福島第一原子力発電所 特定原子力施設に係る実施計画変更比較表（第Ⅱ章 2.10 放射性固体廃棄物等の管理施設）

福島第一原子力発電所 特定原子力施設に係る実施計画変更比較表（第Ⅱ章 2.45 大型廃棄物保管庫）

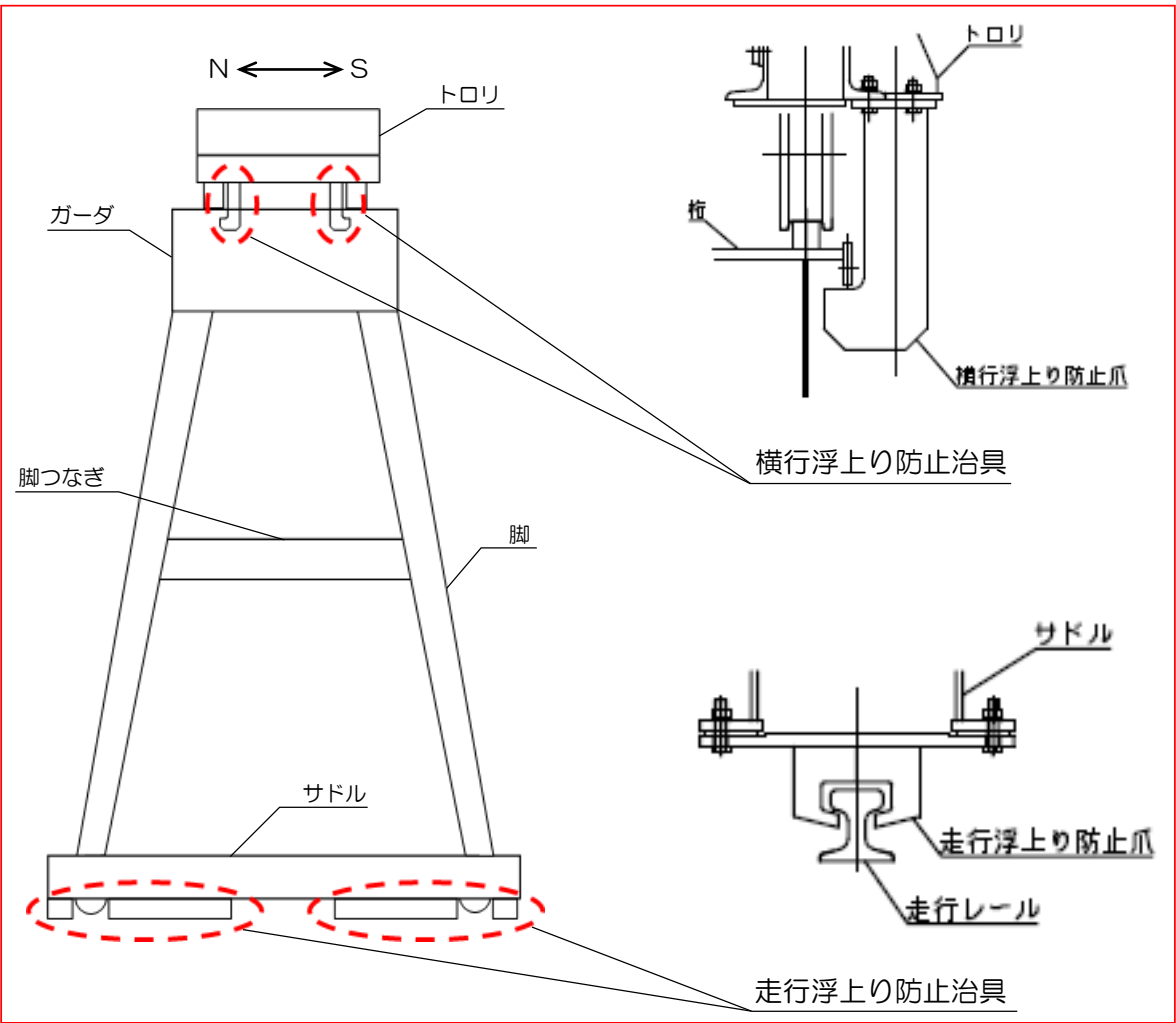
変更前	変更後	変更理由
<p>(現行記載なし)</p>	 <p>The diagram shows a crane structure with several components labeled: 'トロリ' (trolley) at the top, 'ガーダ' (girder) below it, '脚つなぎ' (leg connector) in the middle, and '脚' (leg) at the base. A 'サドル' (saddle) is located at the bottom of the legs. A north-south arrow 'N ← → S' is at the top. Two red dashed circles highlight the '走行浮上り防止治具' (travel anti-lift device) at the base of the legs. To the right, two detailed views are shown: the top one is labeled '横行浮上り防止爪' (horizontal anti-lift claw) and '横行浮上り防止治具' (horizontal anti-lift device), showing a 'トロリ' (trolley) and a '爪' (claw). The bottom one is labeled '走行浮上り防止爪' (travel anti-lift claw) and '走行浮上り防止治具' (travel anti-lift device), showing a 'サドル' (saddle), '走行浮上り防止爪' (travel anti-lift claw), and '走行レール' (travel rail).</p> <p>図-2 走行／横行浮上り防止治具外形図</p>	<p>大型廃棄物保管庫のクレーン設置に伴う追加</p>
